福建省永安抽水蓄能电站筹建期洞室及道路工程施工

答疑纪要及补充通知（二）

福建省永安抽水蓄能电站筹建期洞室及道路工程施工（招标编号：E3504810401100135003），现发布答疑纪要及补充通知（二）如下：

表4.3 分部分项工程量清单与计价表（场内永久公路工程）

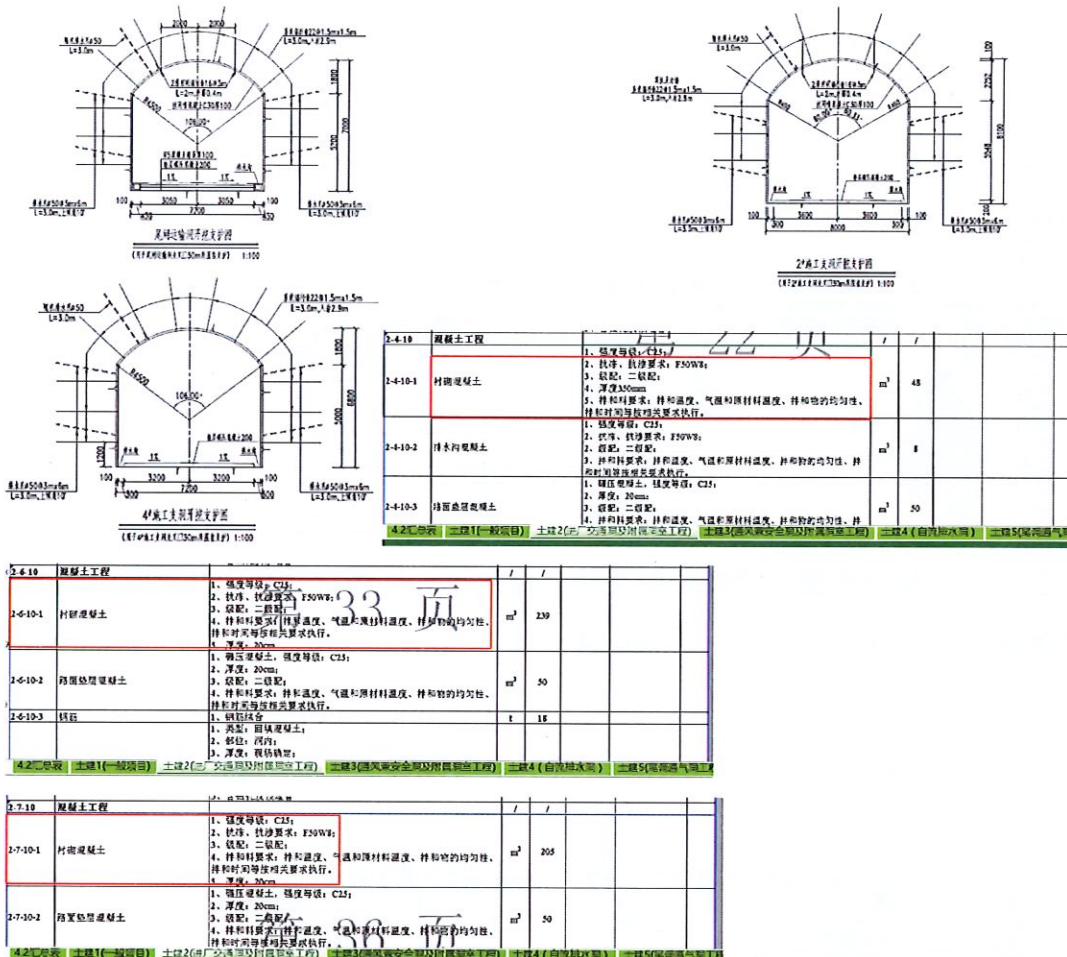
26、清单公路12（下库库岸公路工程）中出现有“单位”无“工程量”的问题

答：工程量清单随本答疑纪要及补充通知（二）重新发布，以新发布的工程量清单为准，详见“附件一：工程量清单”。
